ATTO N. DD 4959

DETERMINAZIONE DIRIGENZIALE

OGGETTO: COMUNE DI AIRASCA - VARIANTE SEMPLIFICATA AL P.R.G.C., AI SENSI DEL COMMA 4 ART. 17BIS DELLA L.R. 56/77 E S.M.I. E DEL D.P.R. N. 160/2010 – PRONUNCIAMENTO DI COMPATIBILITA'

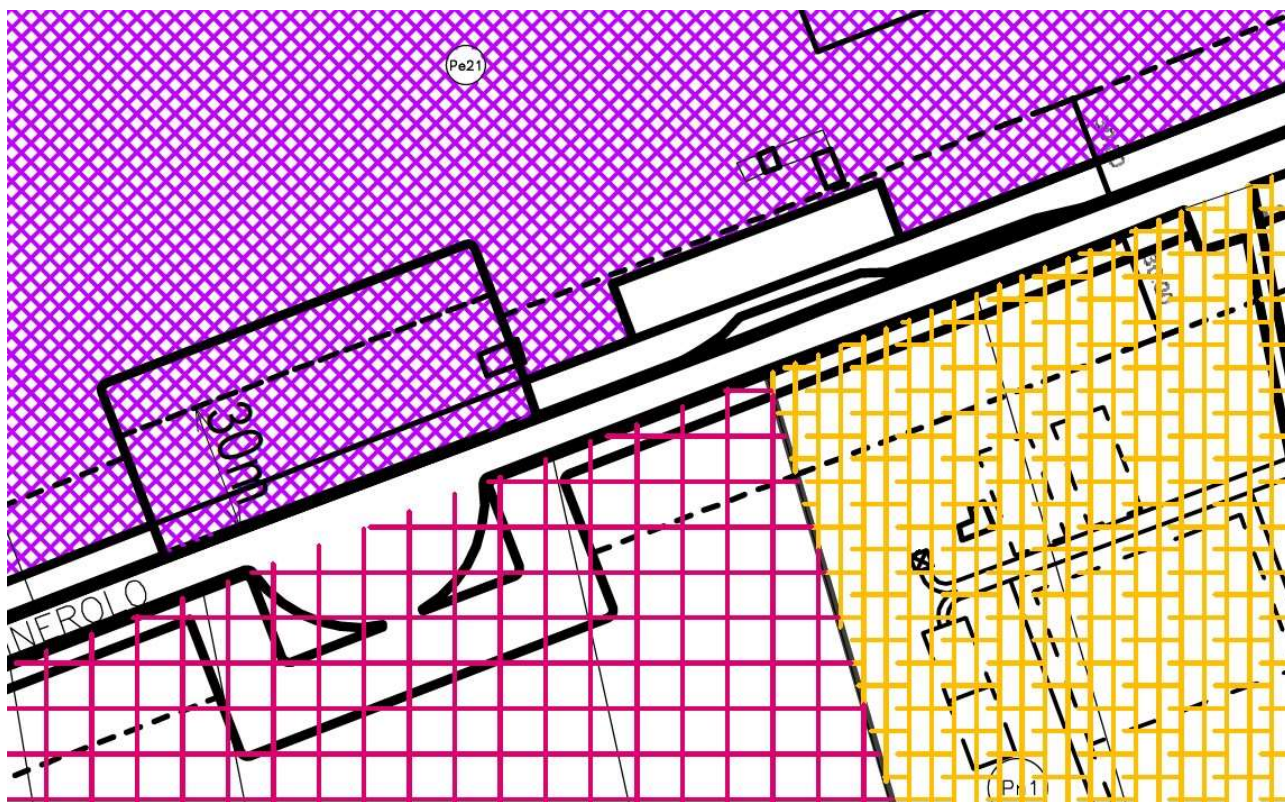
c. **Fascia di rispetto stradale:** fra gli interventi su cui si articola la variante semplificata è previsto l'aggiornamento della fascia di rispetto stradale (Relazione Illustrativa REL - 001 pag. 5) che, come desumibile dalla documentazione progettuale prodotta, parrebbero limitate all'area oggetto di cambio di destinazione d'uso di cui alla precedente lettera a). Fatto salvo quanto indicato in premessa in merito alle modalità di individuazione della fascia di rispetto, si rileva, verosimilmente per mero errore materiale, una incongruenza nell'indicazione dell'ampiezza della suddetta fascia nell'elaborato URB - 003, evidenziata dalla presenza di due quote (30 m) perimetrate in colore blu nell'allegato 1 che non sono fra di loro coerenti. Inoltre l'andamento non lineare (risega) della fascia di rispetto stradale non è coerente con quanto rappresentato negli altri elaborati quali A02 "Stato Attuale/Progetto - Sovrapposizione opere in demolizione e opere di nuova costruzione - Planimetrie Generali" ed A03 "Progetto Campo P2 - Pianta Pergolati - Pianta Parcheggi". Occorre pertanto correggere la rappresentazione della fascia di rispetto stradale in corrispondenza dell'area oggetto di cambio di destinazione d'uso, rendendola congruente con i restanti elaborati progettuali.

Elaborato URB001 – Estratto fuori scala

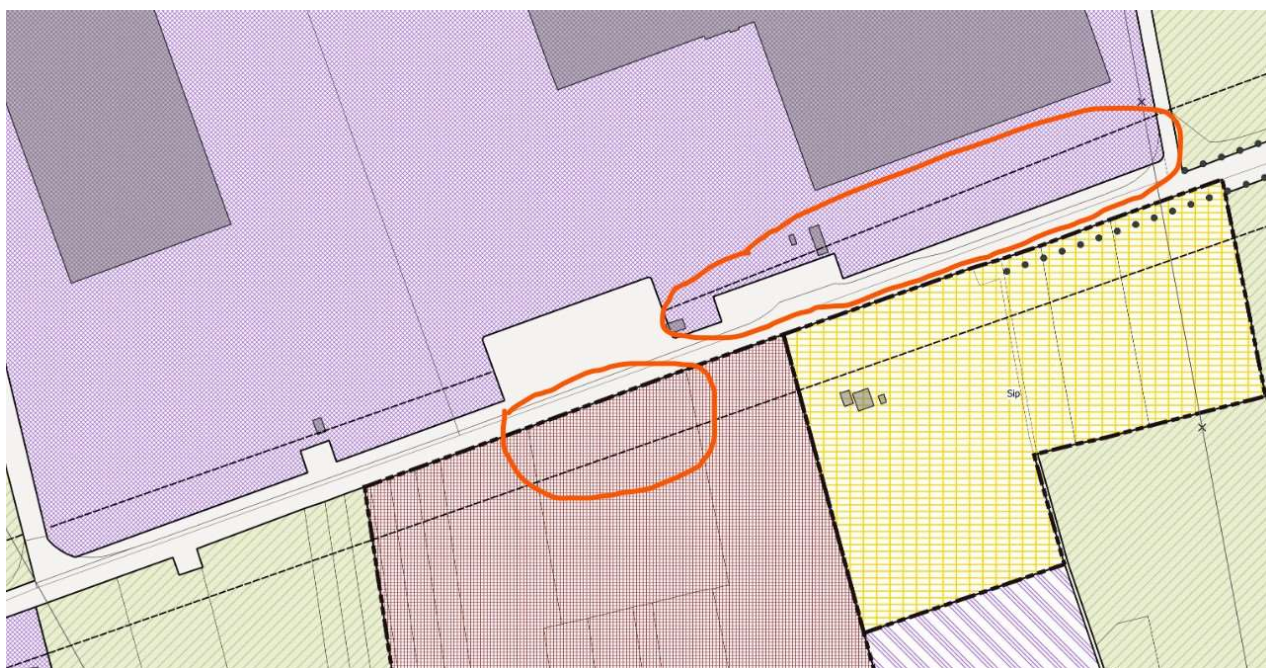
b. **Rappresentazione del Piano Regolatore Vigente:** da portale istituzionale del Comune di Airasca si è reperito il progetto definitivo dell'elaborato 3B1 "Progetto territorio urbano" relativo alla Variante di PRG di adeguamento al P.A.I. che, da quanto risulta dagli atti, costituisce l'ultima variante approvata con riferimento all'area Pe21 e, pertanto, dovrebbe rappresentare la pianificazione vigente; qualora detta ipotesi sia confermata, si segnalano incongruenze nella rappresentazione del PRG vigente riportata dall'elaborato URB - 001 e la citata variante di PRG di adeguamento al P.A.I. (rappresentazione della fascia di rispetto stradale, previsione della rotatoria in corrispondenza dell'accesso allo stabilimento SKF - cfr, allegato 2): si richiede pertanto di verificare quanto sopra e, se del caso, portare a coerenza la tavola URB - 001 "Planimetria PRGC Vigente";
